通学路点検 箇所別資料①

(岐南) 町立 (岐南) 小・中学校

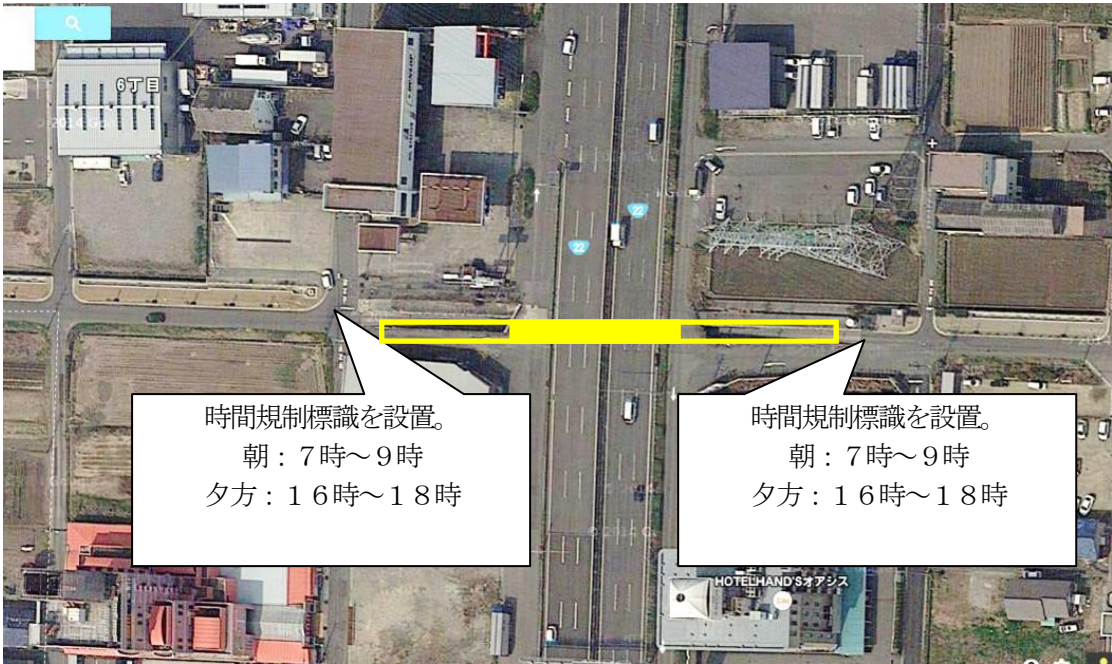
番号 (対策一覧表 左の番号)	1	路線名	中学西通り
住所	徳田西3丁目284番地付近		
通学路の状況 危険の内容	交通量が多く、生徒が横断する際に大変危険である。		
対策内容	横断歩道を設置する。 ※ 西側路側の待ち場が狭い (1.5mは確保できない)。横断歩道設置が難しい場合は看板設置などの別の対策が必要。 看板の設置 東側路側帯を広くとり、そちらを登校させることも検討の必要がある。		
事業主体	町・警察 (公安委員会)、学校		
対策年度	H28以降		
通学児童数 (人)	70人		
改善の要望者 (個人・学校・PTA・地元自治体等)	学校・PTA		
児童の登校下校時にボランティアは配置されているか。	配置なし。		
・現場の四方向の 写真	東 		西 
	南 		北

※ 待場がないので横断歩道は設置できない。

※ 外側線を引き直し、看板設置をする。

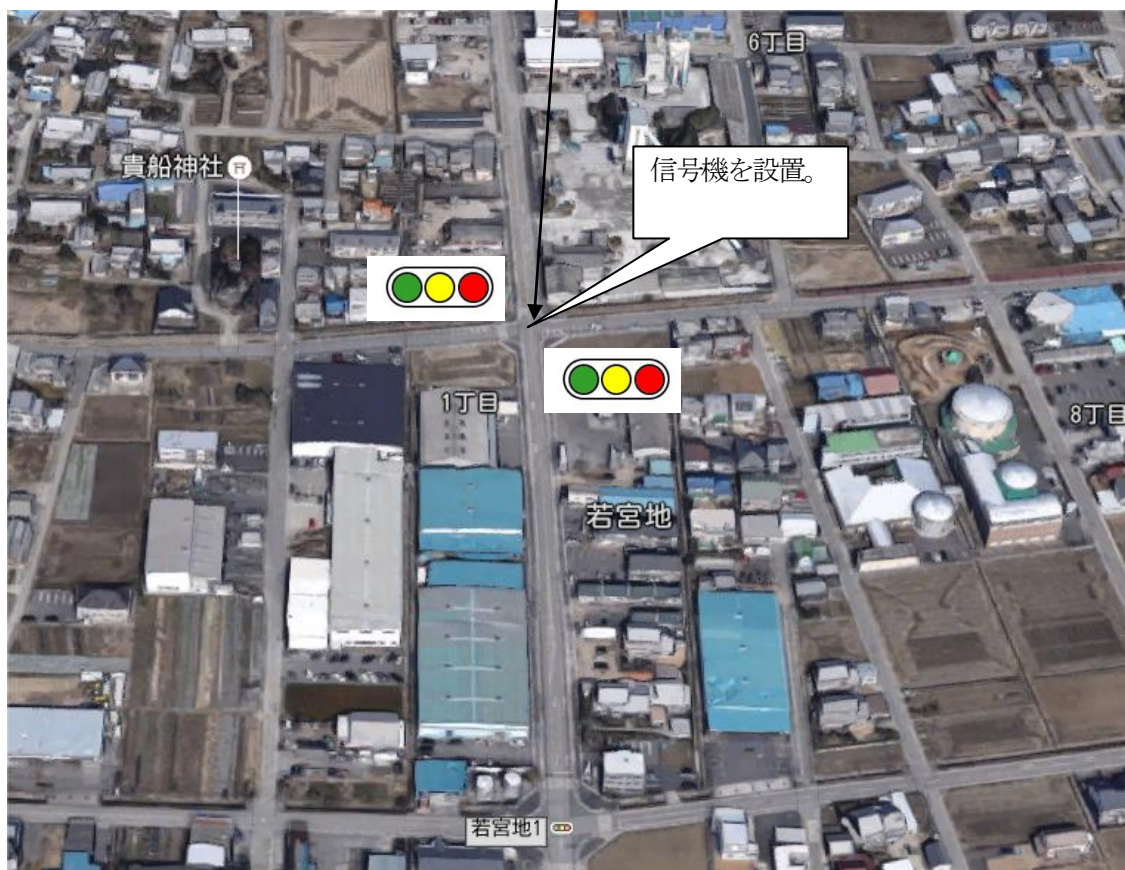
番号 (対策一覧表 左の番号)	3	路線名	J R 西小東踏み切り
住所	みやまち4丁目 JR 踏切付近		
通学路の状況 危険の内容	幹線道路への抜け道として交通量が大変多いが、踏切を含め歩道が整備されていない。 特に、踏切の西側は変則的な交差点のため、混雑し、生徒の横断が危険である。 また、通過電車のため踏切で停止している時に待機するスペースがなく、自動車との危険な状態が慢性的にある。		
対策内容	・踏切内を含めた歩道を整備する (白線が消えている)。 ※ 上記以外にも町で白線を引き直すように発注している。		
事業主体	町		
対策年度	H28 年度 町で発注済 → 設置完了		
通学児童数 (人)	131 人		
改善の要望者 (個人・学校・P T A・地元自治体 等)	学校・P T A、さくら保育園		
児童の登校下校時 にボランティアは 配置されている か。	配置なし。		
・現場の四方向の 写真	東 	西
